改善箇所説明図

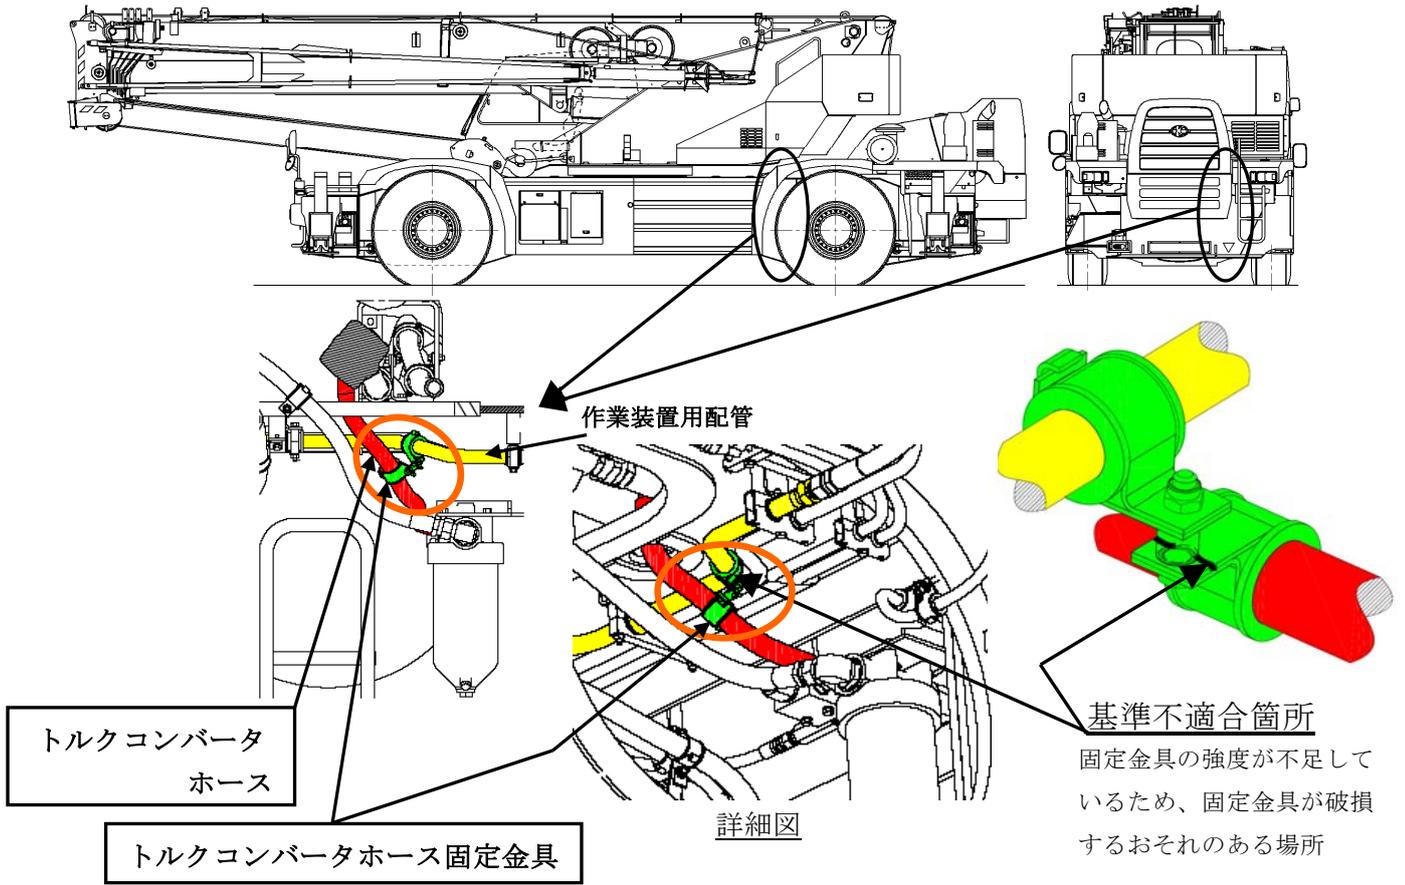
リコール届出番号「2024」の改善措置において、追加したトルクコンバータホースの固定金具の強度が不足しているため、当該固定金具が破損する場合があります。そのため、そのまま使用を続けると、トルクコンバータホースが作業装置用配管と接触、摩耗し、最悪の場合オイルが漏れ、走行不能になるおそれがある。

改善の内容
 全車両、トルクコンバータホースの固定金具を対策品に交換する。なお、固定金具が破損している場合は、トルクコンバータホースを点検し、摩耗しているものは新品に交換する。

ワッシャ追加

識別：追加するワッシャの有無にて容易に識別が可能のため、特別な識別は行わない。
